Stadt Landau in der Pfalz

**Bebauungsplan C 33**  
**„Am Bürgergraben – 1. Änderung“**

Beteiligung der Öffentlichkeit gemäß § 3 Abs. 2 BauGB und erneute Beteiligung der Öffentlichkeit gemäß § 4a Abs. 3 BauGB

Synopse vom 04.09.2014

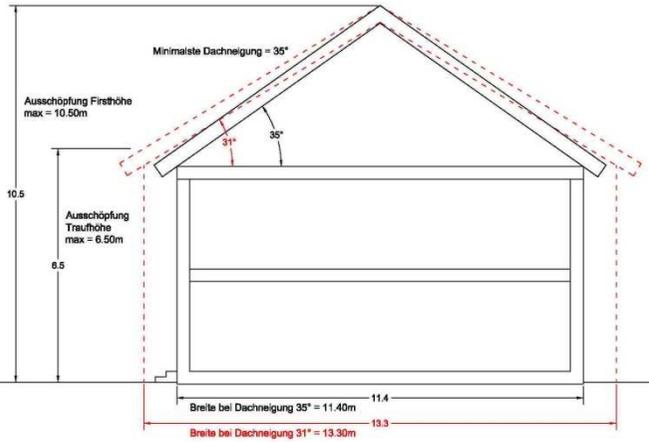
LFD: NR.		ANREGUNGEN DER BÜRGERINNEN UND BÜRGER ZUM BEBAUUNGSPLAN	STELLUNGNAHME DER VERWALTUNG	+/-	VORSCHLAG ABWÄGUNGS- ERGEBNIS
1	<b>Gebäudemanagement Landau</b> Friedrich-Ebert- Straße 3 76829 Landau in der Pfalz	<p>Stellungnahme vom 16.05.2014</p> <p>Im Rahmen dieser Neufassung wurde geregelt, dass in diesem Gebiet Neubauten mit einer Traufhöhe von 6 Metern zulässig sein sollen, wobei gleichzeitig zwei Vollgeschosse zugelassen sind.</p> <p>Diese Traufhöhe ist aus Sicht des Gebäudemanagement Landau zu niedrig angesetzt, um tatsächlich 2 Vollgeschosse ohne Dachschrägen im Obergeschoss errichten zu können. Hintergrund hierfür ist, dass man bei den heutigen Bauvorhaben eine Raumhöhe zwischen 2,50 und 2,60 Metern annehmen muss. Berücksichtigt man dann noch die Stärke der Decken über dem Erdgeschoss und dem Obergeschoss mit jeweils rund 35 cm und bildet als Schutz vor Starkregenereignissen einen Sockel von 30 cm aus, dann erreicht man den festgesetzten Wert von 6 Metern bereits unterhalb des Dachaufbaus. Die Traufhöhe bemisst sich jedoch bis zum Schnittpunkt mit der Dachhaut, so dass hierfür und für eine energetisch notwendige sowie nach der Energieeinsparung vorgeschriebene Dämmung als Aufdachdämmung nochmals rund 50 cm benötigt werden. Das Gebäudemanagement Landau beantragt daher die Traufhöhe von 6 Metern auf nunmehr 6,50 Meter neu festzusetzen.</p>	<p>Aufgrund der vorgefundenen Bodenbelastungen müssen im Zuge der Planung Eingriffe in den Boden soweit als möglich vermieden werden. Dadurch kommt es einerseits zu einer Höherlegung der Straße. Andererseits ist vorgesehen, dass nach Herstellung der unbelasteten oberen Bodenschicht ein erneutes Offenlegen der tieferen belasteten Bodenschichten vermieden wird. Daher beabsichtigt die GML, mit den künftigen Bauherren Regelungen zu einem Verzicht auf eine Unterkellerung zu treffen. Um für die künftigen Bauherren eine gewisse Kompensation für die nicht mehr mögliche Nutzfläche eines Kellergeschosses zu schaffen, wurde im Zuge der Planänderung im Bereich der neu zu bebauenden Flächen die maximal zulässige Traufhöhe von 5,5 m auf 6,0 m erhöht. Die Festlegung auf 6,00 m ergab sich aus einer Abstimmung mit der Generaldirektion Kulturelles Erbe, die nachteilige Auswirkungen auf die räumliche Wirkung der angrenzenden, denkmalgeschützten Fortanlage vermeiden möchte.</p> <p>Mit einer Traufhöhe von 6,00 m sind zwei Vollgeschosse ohne Kniestock möglich, Allerdings werden erhöhte konstruktive Aufwendungen im Bereich der Auflager des Daches auf die Außenwände erforderlich, da diese bei den vorgegebenen Höhen in der Regel nicht auf die Obergeschossdecke aufgelegt werden kann. Insofern sind die</p>	+	<p>Die Traufhöhe wird für den Bereich der geplanten Neubebauung von maximal 6,00 m auf maximal 6,50 m erhöht.</p>

<p>Anregungen der GML nachvollziehbar.</p>  <p>Modellhafte Darstellung einer möglichen Bebauung unter Einhaltung der Festsetzungen des Bebauungsplan-Entwurfes mit einer Traufhöhe von 6,00 m</p> <p>Mit der Generaldirektion Kulturelles Erbe (GDKE) wurde die Thematik am 22.05.2014 erneut besprochen. Dabei hat die GDKE ihre inhaltlich ablehnende Position beibehalten, da nachteilige Auswirkungen auf die Wirkung der angrenzenden denkmalgeschützten Fortanlage befürchtet werden.</p> <p>Die Auswirkungen der unterschiedlichen Regelungen zur Traufhöhe auf die Fortanlage können in</p>		
--	--	--	--	--	--
